საექსპერტო დასკვნა

მრავალბინიანი საცხოვრებელი კომპლექსის პროექტი

ქ,თბილისი, ზვიად გამსახურდიას სანაპირო #12;ქ.თბილისი, ქუჩა საქანელა

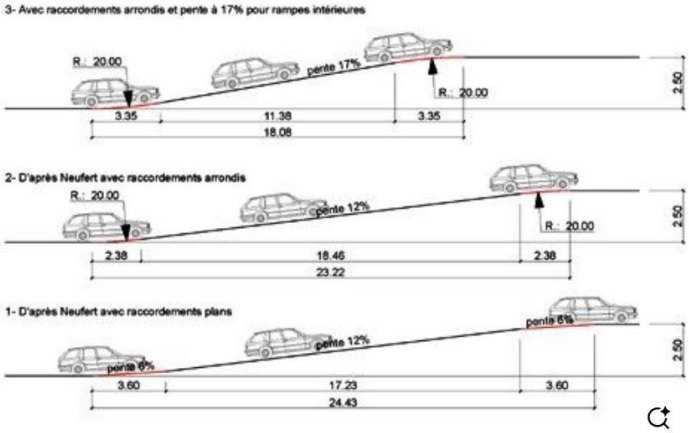
- რაც შეეხება აღნიშნულ ქვეთავში მითითებულ წრიული პანდუსის რადიუსთან დაკავშირებულ საკითხს, 20 მეტრიანი რადიუსის მოწყობის ვალდებულება ჩნდება საავტომობილო გზის ან პანდუსის თარაზულ სავალ ზედაპირზე წრიული გადასვლისას, რათა არ მოხდეს ავტომობილის გადაადგილებისას მისი დაზიანება. აღნიშნულის გრაფიკული ვიზუალიზაცია დაახლოებით ასე გამოიყურება:

მსგავსი წრიული გარდამავლობის გადაწყვეტა წარმოდგენილი დოკუმენტაციით არაა განსაზღვრული, შესაბამისად არც 20 მეტრიანი რადიუსის უზრუნველყოფის საკითხი ვალდებულება ჩნდება.

- პროექტის კორექტირების შედეგად გამოვლინდა დამატებითი გარემოება, კერძოდ, პანდუსის სიგანის გაზრდა 4.5 მ-მდე განხორციელდა არა მოქმედი საკანონმდებლო მოთხოვნების დაკმაყოფილების მიზნით, არამედ გაუმჯობესებული ვიზუალური აღქმისა და ფუნქციური გამოყენებადობის უზრუნველსაყოფად.
  ამასთან, უნდა აღინიშნოს, რომ პანდუსის ყველაზე ვიწრო მონაკვეთში 3.5 მ შიდა მოხვევის რადიუსის სრულად უზრუნველყოფა ვერ ხერხდება. თუმცა აღნიშნული გარემოება არ წარმოადგენს წესებთან შეუსაბამობას, ვინაიდან წესების 406-ით განსაზღვრულ მინიმალური სიგანის (3.5 მ) ფარგლებში სრულად დაკმაყოფილებულია ყველა მოქმედი მოთხოვნა, მათ შორის უზრუნველყოფილია შესაბამისი მინიმალური მოხვევის რადიუსი.
  შესაბამისად, პანდუსის სიგანის გაზრდით მიღებული დამატებითი სივრცე განიხილება როგორც ნებაყოფლობითი გაუმჯობესება, რომელიც სცილდება კოდით განსაზღვრულ სავალდებულო მინიმუმებს და, შესაბამისად, არ ექვემდებარება დამატებით რეგულირებას მინიმალური მოთხოვნების მიღმა.
